## **Opsummering af Lokaludvalgenes kommentarer omhandlende cykelsuperstinet**

14-01-2011

I forbindelse med Cykelsuperstiprojektet har der været afholdt en række møder mellem de involverede parter. Københavns kommune har endvidere afholdt et dialogmøde med Lokaludvalgene i København.

Som opfølgning på mødet om cykelsuperstier, der blev afholdt med Lokaludvalgene d. 13. september 2010, blev lokaludvalgene inviteret til at kommentere på det fremlagte cykelsuperstinet for at bidrage til en yderligere kvalificering af nettet.

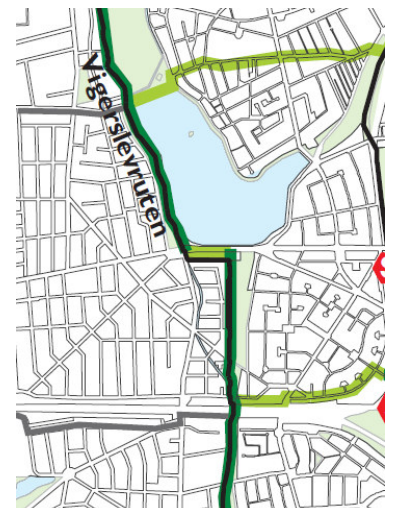
- Roskildevejruen:
  - Alternativ linjeføring ad Vesterbrogade, Rahbeks Alle, Valbylanggade, Roskildevej foreslås, for at undgå den stejle Valby bakke.
  - *Forvaltningens svar: Denne linjeføring er mindre direkte har flere krydsninger hvorfor den ikke behandles videre.*

- Tilknytning til den grønne cykelrute "Nørrebro-ruten" ved Dalgas Boulevard og Sofus Francks Vænge bør udformes attraktivt mht. sikkerhed ved krydsningen samt skiltning.
- *Forvaltningens kommentar: Det er generelt en del af cykelsupersti konceptet at der sikres gode krydsninger og information langs rutens forløb. Denne krydsning er beliggende i Frederiksberg Kommune. Der nævnes i rutebeskrivelse et tiltag omkring krydsningen i Sofus Francks Vænge. For nærmere detaljer om planerne for dette kryds kontaktes Frederiksberg kommune.*

- Krydsningen med cykelsuperstien Damhusruten bør omarbejdes.
- *Forvaltningens kommentar: Krydsning nord-syd af Roskildevej er vanskelig da det er en Regionalvej med stor trafikintensitet der krydses. Der er ved krydsningen mellem Roskildevejruen og Damhusruten foreslået en række mulige tiltag, der spænder fra en ombygning af krydset, en separat cykelfase i signalomløbet til etablering af en cykelstunnel under Roskildevej. Anlægsprisen for disse tiltag er ikke fastsat. Hvilke tiltag der arbejdes videre med besluttes i forbindelse med implementering af ruten, målet er at gøre krydsningen bedst mulig for cyklister. Tiltagene skal koordineres mellem de to ruter.*

- Tilknytning til cykelforbindelsen gennem Vigerslev parken bør indarbejdes, denne kunne være forbindelse til Albertslundruten.
- Cykelruten i Vigerslev parken forløber i vestsiden af parken - i materialet er den tegnet i østsiden. Krydsningen ved Roskildevej fungerer ikke syd fra. Der mangler skiltning.
- *Forvaltningens kommentar: Cykelsuperstien gennem Vigerslev parken forløber i parkens østlige side. Målet for cykelsuperstien er beliggende på*

den østlige side af Damhussøen, hvorfor stien føres i parkens østlige side. Cykelstiforbindelsen der er udlagt i den vestlige side af Vigerslev parken er udlagt som en grønncykelrute. Den grønne cykelrute i parkens vestlige side fastholdes som en grøn cykelrute og giver adgang til mål på den vestlige side af Damhussøen. Der er i rutebeskrivelsen indarbejdet flere alternative forslag til en forbedret krydsning af Roskildevej, jf. ovenstående svar.

- Park Alle ruten

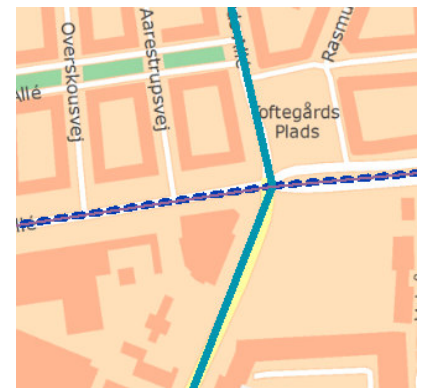
- På Vigerslev Alle vest for Toftegårds Plads er cykelstierne smalle, der er behov for opgradering og indretning af cykelstien.
- *Forvaltningens kommentar:* Rutebeskrivelsen redegør for at cykelstierne på hele strækningen af Vigerslev Alle i dag er ca. 2 m brede. Det ideelle tiltag angives som en mindre studevidelse på hele strækningen.

- Vestbaneruten:

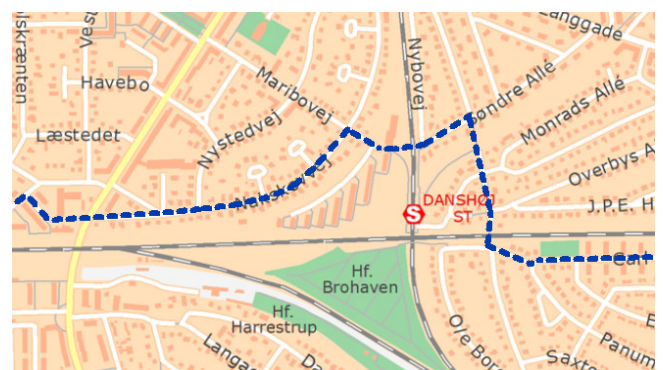
- Tag udgangspunkt i Carlsbergstien. Brug Banevolden, Hønsbroen og Lyshøjgårdsvej. Videre herfra på sydsiden af banen.
- *Forvaltningens kommentar:* Vestbanerutens linjeføring følger Banevolden fra Gamle Carlsberg vej frem til stibroen over banen.

- Cykelrutens udgangspunkt på Vigerslev Alle kræver inddragelse af areal.
- *Forvaltningens kommentar:* Vestbaneruten føres ikke længere af Vigerslev Alle. Park Alle ruten forløber fortsat af Vigerslev Alle (se illustration oven for).

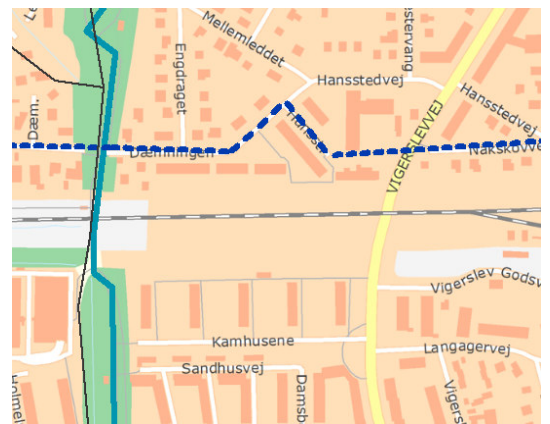
- Krydsningen af Ringbanen er det kritiske punkt for denne rute. Det skitserede synes urealistisk. Benyt evt. viadukten under banen på Vigerslevvej og fortsæt på nordsiden af banen af Hanstedvej - Dæmningen - Vojensvej. Dette kræver løsning af krydsningen af Vigerslevvej. Et sydligt alternativ kunne være Lyshøjgårdsvej - Fengersvej - Vigerslev Alle - Danshøjvej - Langagervej

- Kamhusene med forbindelse til Vigerslevparkstien
- Et nordligt alternativ kunne være Lyshøjgårdsvej - Carl Langes Vej - Ole Borchsvej og krydsninger under banen ved Tchernings Alle videre af Søndre Alle og over stibroen ved Ringbanen. Herfra ad Maribovej og Nakskovvej. Kræver en sikker passage af Vigerslevvej.

- *Forvaltningens kommentar: Det er valgt at arbejde med et nordligt alternativ for linjeføringen. Der er i rutebeskrivelsen forslået en række alternative krydsningsmuligheder for krydsning af Vigerslevvej. Løsningerne spænder fra forslag om krydsningsforbedring til etablering af en stibro over Vigerslevvej, disse tiltag er ikke prissat, og den endelige løsning overvejes i forbindelse med implementeringen. Vestbanerutens linjeføring skitseres fra kommunegrænsen ved Hvidovre ved fra Hanstedvej at krydse Vigerslevvej og fortsætte af Nakskovvej frem til Maribovej hvorfra den via stibroen krydser banen, der fortsættes af Sønder Alle, drejes af ved stiforbindelsen frem til Tschernings Alle og fortsættes via viadukten under banen og frem til Ole Borchs vej.*

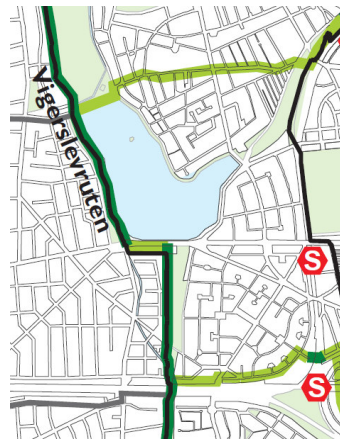
- Vojensvej: Forbindelse af Danshøjvej bruges af mange. Krydsning af Vigerslevvej skal løses, og forbindelse fra Kamhusene til Vigerslevparken skal sikres.

- Ruten forløber tæt på Pak Alle ruten - hvorfor disse kunne følges ad på en del af ruten.
- *Forvaltningens kommentar: Vestbaneruten og Park Alle ruten er begge, sammen med Roskildevejruten, alternative linjeføringer i et bredt trace fra København mod vest (de er derfor angivet som stiplede linjer i kortmaterialet). Det forventes ikke at alle tre ruter bliver en del af det endelige net. Hvilke ruter der udvælges, afgøres først på et senere tidspunkt, hvorfor de alle er med nu. Hvorvidt ruterne kunne få fælles linjeføring på dele af strækningen er i ikke utænkeligt. Det overvejes nærmere når ruterne linjeføringer*

- *Forvaltningens kommentar: Krydsningen af Vigerslevvej behandles i forbindelse med implementering af ruten, se ovenstående svar. Ruten ad Danshøjvej ligger mellem Vestbaneruten og Park Alle ruten, og kommenteres ikke yderligere her. Forbindelse fra Kamhusene til Vigerslev parken er ikke med den angivne linjeføring en del af cykelsuperstiprojektet.*

genovervejes i forbindelse med at der træffes endelig beslutning om hvilke af ruterne der skal indgå i det endelige net.

- Damhusruten

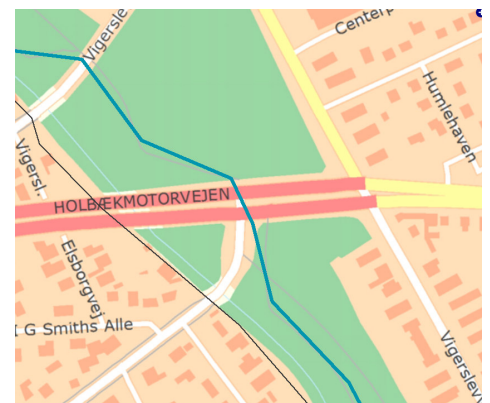
- Cykelruten i Vigerslevparken forløber i vestsiden af parken - i materialet er den tegnet i østsiden. Der mangler skiltning.
- *Forvaltningens kommentar: Se svar under Roskildevej-ruten.*
- Krydsningen ved Roskildevej fungerer ikke syd fra. Forslag til forbedring via Engdraget - Roskildevej - Peter Bangsvej.
- *Forvaltningens kommentar: Se svar under Roskildevej-ruten.*

- Damhusruten vil ikke være en naturlig forbindelse fra Valby til Albertslundruten - det vil være stien langs vestsiden af Damhussøen.

- *Forvaltningens kommentar: Damhusruten fungerer som en ringrute i cykelsuperstinet. Forbindelsen fra Valby til Albertslundruten kan foretages via stien langs Damhussøens vestside. Denne sti er udlagt som grønncykelrute, men kan benyttes til den ønskede forbindelse, da de to cykelstinet ikke erstatter hinanden, men supplerer hinanden, på trods af deres forskellige anvendelsesformål.*

### Christianshavn Lokaludvalg:

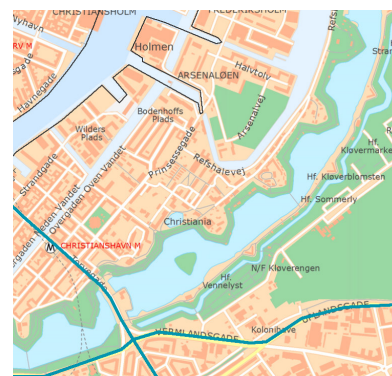
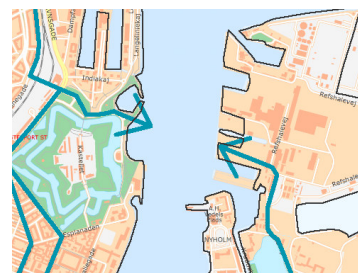
- Ruten fra Nodre Toldbod over til Refshaleøen/Magretheholm anses som værende mest i tråd med den overordnede målsætning for cykelsuperstier samt den mest hensigtsmæssige for cyklister.

- Knippelsbro har også muligheder, men det er under forudsætning af, at der skabes bedre plads til cyklister, da fordelene og målene med cykelsuperstierne ellers kan blive svære at nå.

- Christianshavns Lokaludvalg forstår at planer om en cykelsupersti gennem Christiania og over Grønlandske Handels Plads er skrinlagte.
- *Forvaltningens kommentar: Enig. Der er ikke planer om en cykelsupersti via Christiania eller Grønlandske Handels Plads.*

- *Forvaltningens kommentar: Denne rute indgår i cykelsuperstinet på lige fod med de andre cykelsuperstier. Den endelige placering for en krydsning af havnen er endnu ikke geografisk fastsat eller prismæssigt vurderet.*

- *Forvaltningens kommentar: Dragør øst ruten føres i det angivne cykelsuperstinetværk henover Knippelsbro. I rutebeskrivelsen indgår forslag om etablering af ny enkeltrettet cykelsti.*

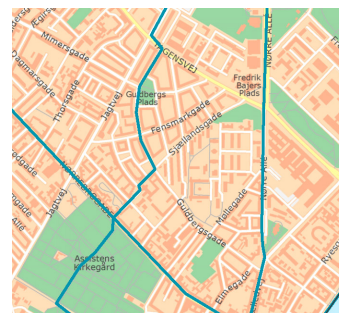
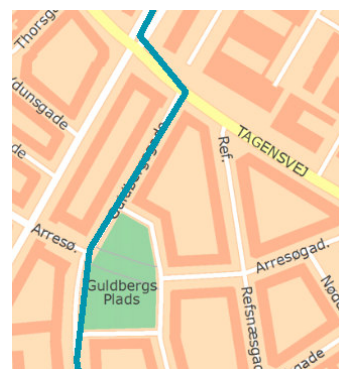
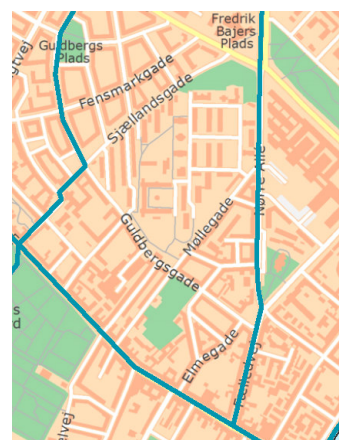
- Ruten langs søerne egner sig ikke til at være en cykelsupersti, da den har et rekreativt sigte.
- *Forvaltningens kommentar: Det er vigtigt for det samlede net af cykelsuperstier at der etableres en ringforbindelse i en korridor langs de angivne ruter Voldruten og Søruten. Voldruten og Søruten behandles samlet, da der endnu ikke er taget endeligt stilling til om der skal etableres en eller to ruter i dette trace, og om hvilke(n) af disse to linjeføringer eller en tredje variant der skal etableres. Dette spørgsmål vil blive revurderet i forbindelse med implementering af en cykelsupersti i det angivne trace.*

- Ruten gennem Assistents kirkegård går gennem et af Nørrebros få grønne områder og en supercykelsti gennem kirkegården er uforligneligt med at bevare kirkegården som det åndehul den er i dag. Nørrebro lokaludvalg kan ikke anbefale en supercykelrute langs søerne og gennem Assistents Kirkegård.

- Nørrebro lokaludvalg undrer sig over at det ikke kunne lade sig gøre at ændre fodgængerforbindelsen på Nørrebrogade mellem Guldbergskolen gennem Sjællandsgade over til Assistens i.f.m. Nørrebrogadeprojektet, men at man godt kan lave en cykelsupersti samme sted.

- Krydset Tagensvej/Guldbergsgade er ugenemtænkt, og der er på grund af bussen ikke mulighed for en dobbelttrettet cykelsti hen til krydset. Cykelruten må føres ud i Jagtvej fra Arresøgade.

- *Denne del af ruten er endnu ikke endeligt fastlagt. I det nuværende oplæg til linjeføringen for Indre ring ruten, føres denne gennem Assistents Kirkegård. En sådan linjeføring vil kræve særlige tilladelser og anvendelse af denne del af stien vil være afhængigt af kirkegårdens åbningstider. Det overvejes at ændre linjeføringen så ruten føres ad Åbuen til Jagtvej og derved uden om Assistents kirkegård. Jagtvejs udformning gør det svært at skabe attraktive cykelmuligheder. I rutebeskrivelsen for Indre ring rute forslås det at cykelstien prioriteres ved krydset mellem Arresøgade og Guldbergsgade. I relation til tidligere svar er der også en mulighed for at linjeføringen ændres således at cykelsuperstien føres over Åbuen til Jagtvej, derved vil Nørrebro lokaludvalgs ønske blive opfyldt.*

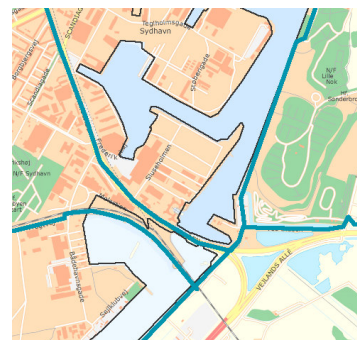
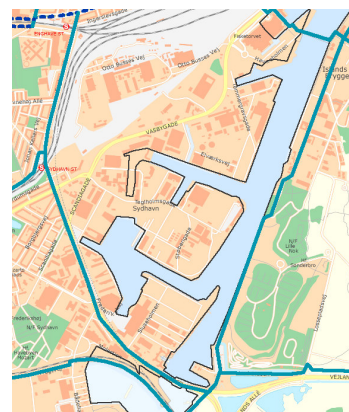
- Oprettelsen af en tværgående forbindelse mellem de to cykelsuperstier der kommer over Sjællandsbroen fra Vejlands Alle samt stien langs Øresundsbanen. Der er mange løsningsmuligheder og Lokaludvalget stiller sig til disposition for nærmere drøftelse af disse.
- *Forvaltningens kommentar: Damhusruten og Indre ringrute møder begge Vestmagerruten i området omkring Sjællandsbroen. Der findes i dag mulighed for at komme fra stien langs Øresundsbanen, under banen og op på Sjællandsbroen via de eksisterende stisystemer. Der planlægges i forbindelse med cykelsuperstierne ikke yderligere forbindelser. Den foreslåede forbindelse kan evt. drøftes som en del af det øvrige cykelstinet, og ses som en forbindelse til de nævnte cykelsuperstier*

- Cykelsuperstien langs Øresundsbanen har en usikker krydsning af Bådehavnsgade - lokaludvalget arbejder på at etableres en krydsning under broen.
- *Forvaltningens kommentar: Der er i rutebeskrivelsen for Damhusruten foreslået en prioritering af cykelstien ved krydsning af Bådehavnsgade.*

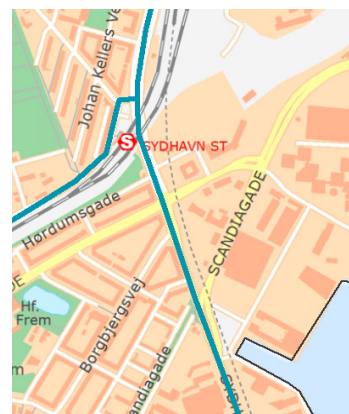
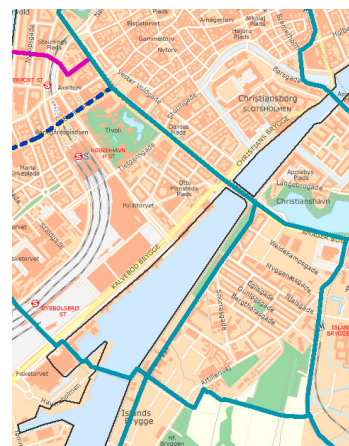
- I projekt vedr. cykelsuperstien forbi Sydhavn station, bør der indgå effektiv og brugervenlig adgang til stationen samt god cykelparkering. Endvidere bør ses på den samlede trafikafvikling omkring Sydhavn station og Sydhavn Plads. En bro fra Tegholmen over Sydhavns Plads til Sydhavn station skal indtænkes.

- Cykelstien langs Kalvebod Brygge bør opgraderes til cykelsupersti. Dette skal ses i sammenhæng med den forslåede rute fra sluseholmen til Fisketorvet.
- *Forvaltningens kommentar: Som beskrevet ovenfor er der ikke planlagt en cykelsupersti på denne strækning. Dette skyldes både hensyn til maskevidden i nettet og til karakteren af de områder der betjenes. Den angivne linjeføring kunne være en*

- *Forvaltningens kommentar: Cykelsuperstiprojektet tilsigter at sikre gode muligheder for at pendle på cykel og gerne kombinere rejsen med tog. Det er derfor vigtigt at der er gode forbindelser til stationerne. I forbindelse med implementeringen af ruterne planlægges det at inddrage relevante grundejere og myndigheder for, på relevante krydsningspunkter, at kunne etablere det bedst mulige samspil mellem cykler og kollektiv trafik. Det er uden for dette projekt at se nærmere på den konkrete trafikafvikling omkr. Sydhavnsplads og en bro fra Tegholmen til Sydhavn St., men der vil ved implementering blive samarbejde med relevante parter.*

*mulighed, men det er vurderet at det vil være mere attraktivt at føre ruten gennem mere fredelige områder.*

### Amager Øst Lokaludvalg

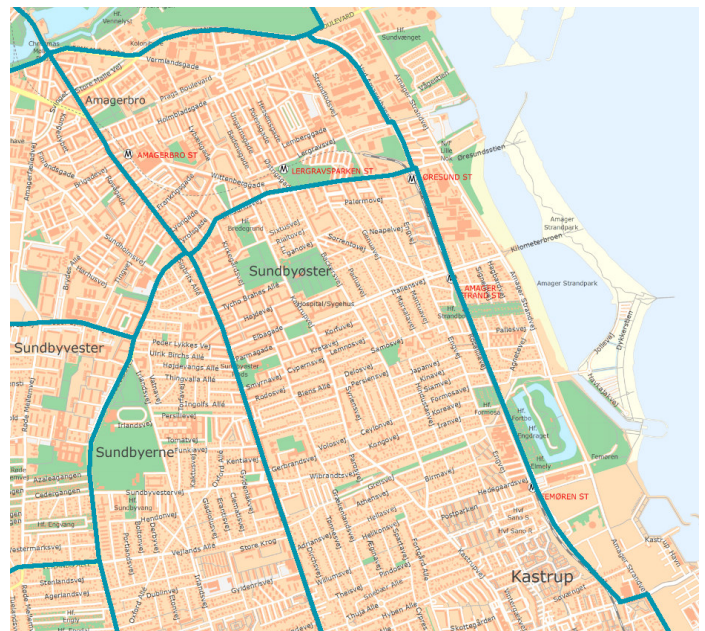
Lokaludvalget kommenterer det fremlagte cykelstinet via Bydelsplanen for Amager Øst, og foreslår at der etableres følgende to cykelruter:

- En cykelrute via Grækenlandsvej, Kirkegårdsvej, Spaniensgade, Ålandsgade og op til Uplandsgade.
- *Forvaltningens kommentar: Der arbejdes i cykelsuperstiprojektet med en rute ad Amagerbrogade. Den foreslåede linjeføring er ikke medtaget da den vurderes at være mindre direkte i det den har flere "knæk" end den valgte rute ad Amagerbrogade, der forløber parallelt med den foreslåede rute.*
- En cykelrute langs metroens østlige side. Fra Øresundsvej følger cykelpendlerruten Amagerbanens gamle spor via den nye cykelsti til Strandlodsvej og herfra ad den kommende cykelsti hen til Uplandsgade, hvorfra ruten kobles på de planlagte cykelstier over Christianshavn mm.
- *Forvaltningens kommentar: Den foreslåede rute er en del af det foreslåede cykelsuperstinetværk.*
